Baumängel Flachdach auf Garagen Fotodokumentation / Bestandsaufnahme

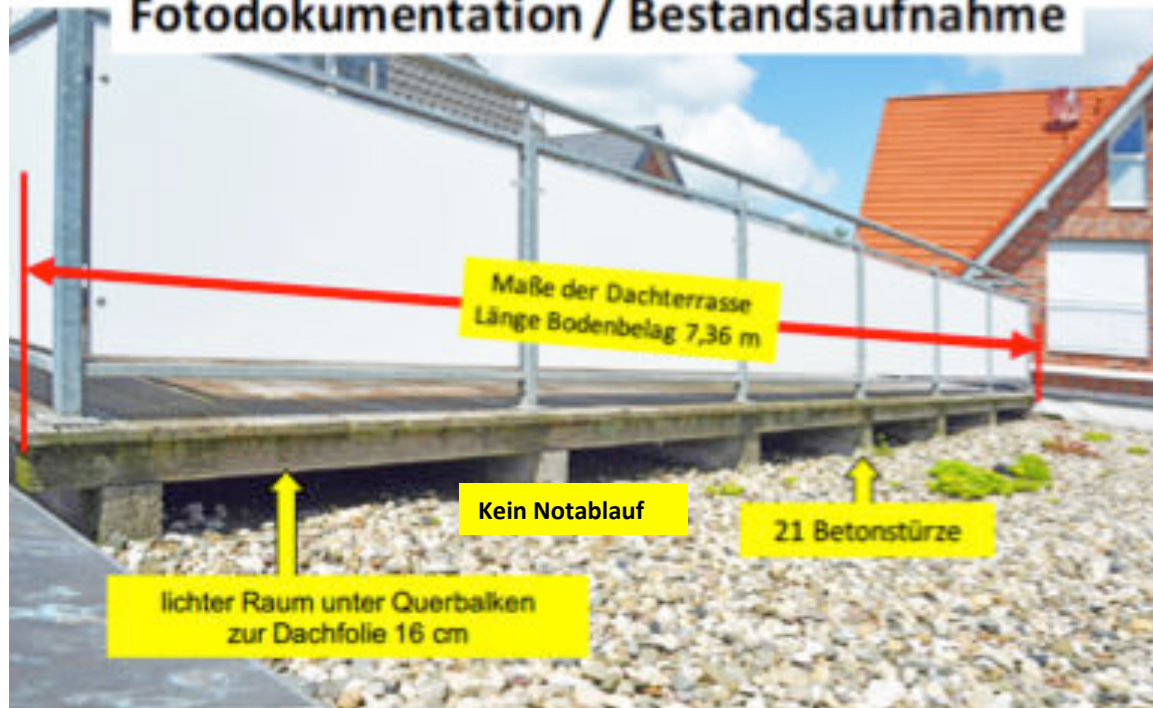
Kein Zugang für Sichtkontrollen und Instandsetzungen

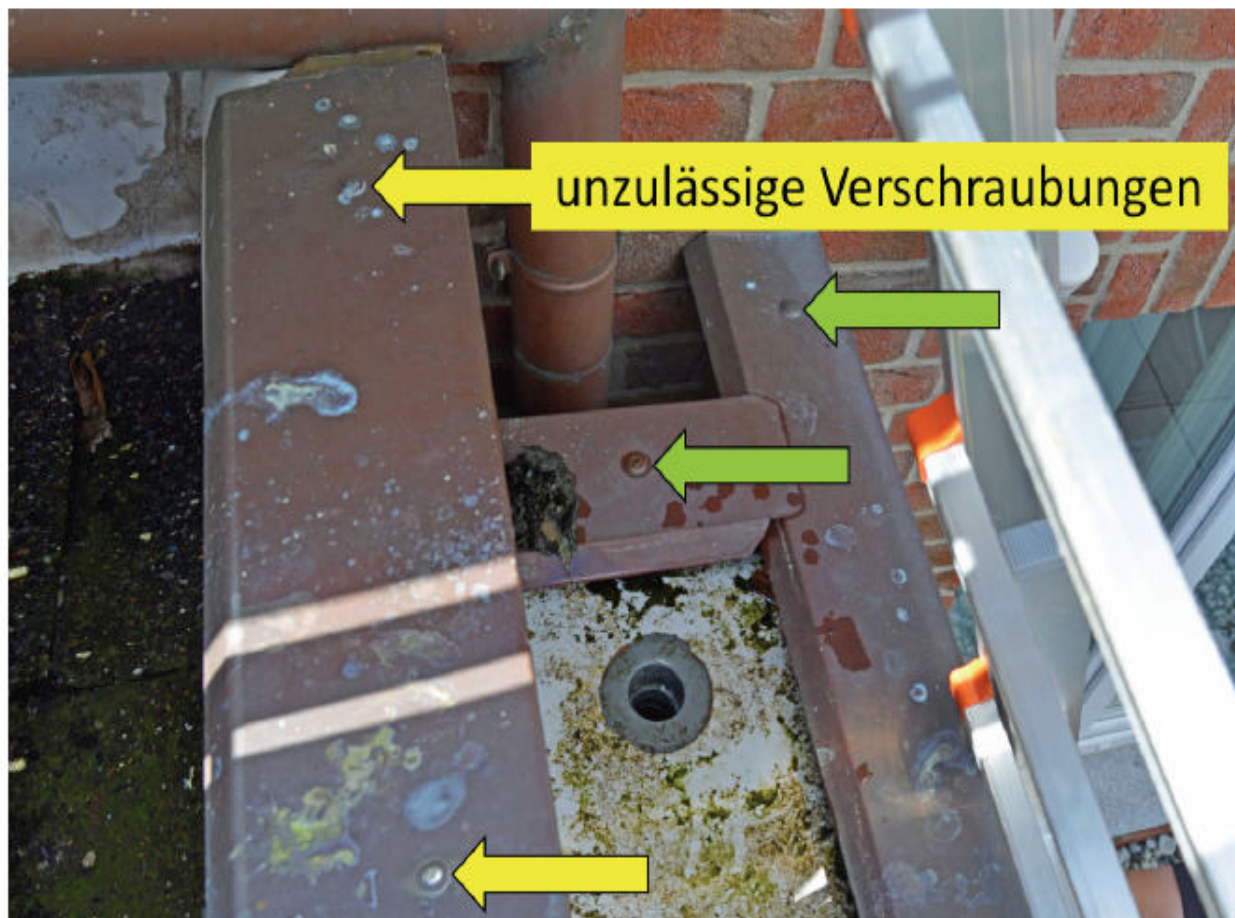
Kein Ablauf an Türschwelle
